Wolu-Inter-Quartiers ASBL

Woluwe-Saint-Lambert, le 10/04/2024

Concerne : Demande de permis d'urbanisme concernant le bien situé rue Lieutenant Freddy Wampach, 22 – 30 -32 réf. [18/PU/1903875](#).

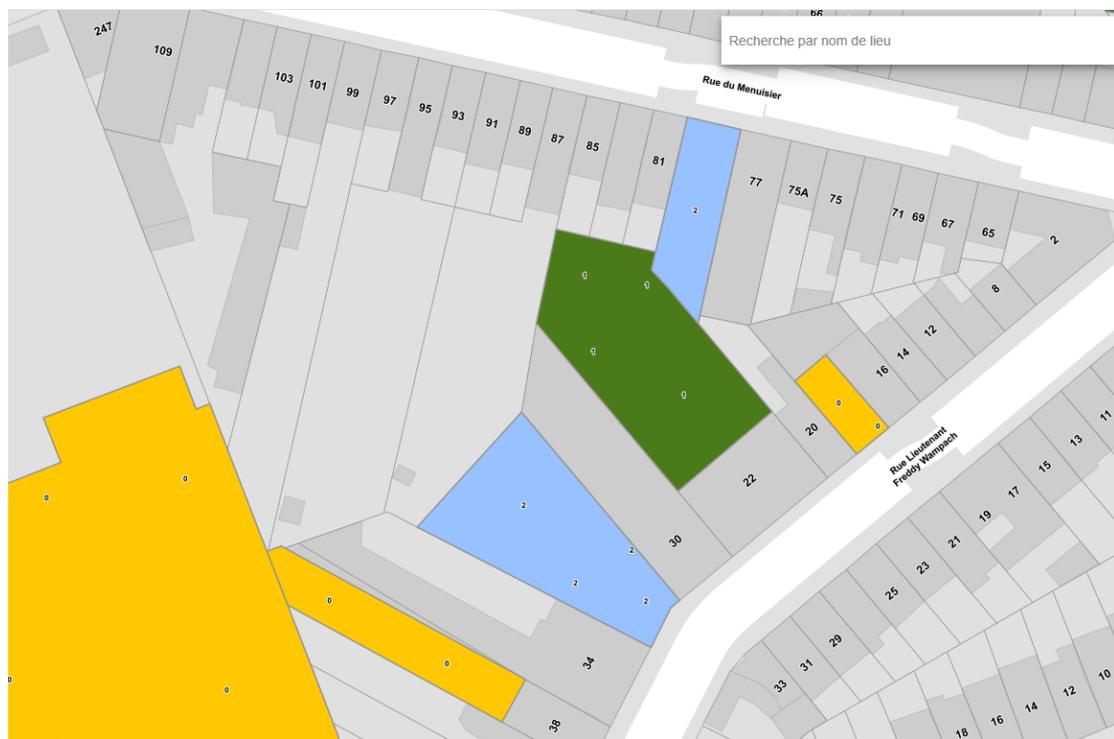
Le demandeur projette la rehausse du bâtiment existant n°22 et la construction d'un nouvel immeuble culminant à plus de 15 mètres du trottoir. Cette hauteur est bien trop imposante pour une voirie du gabarit de la rue Wampach qui dispose de façade à façade d'une largeur de 12 mètres. De plus, bien qu'étant voisin du gabarit le plus élevé de la rue (le n°34) le projet est encore en dérogation en hauteur (RRU titre I Chap. 2 Art.5).

Rappelons que la rue Wampach est principalement constituée de maison R+2+TV à l'exception du coin avec l'avenue du Couronnement et de l'angle avec la rue du Menuisier et de l'avenue Roi Chevalier.

Afin de respecter les gabarits environnants, de préserver l'ensoleillement et la typologie du bâti, nous souhaitons que le projet soit réduit d'un étage sur toute sa partie à rue (n°22 et 30-32).
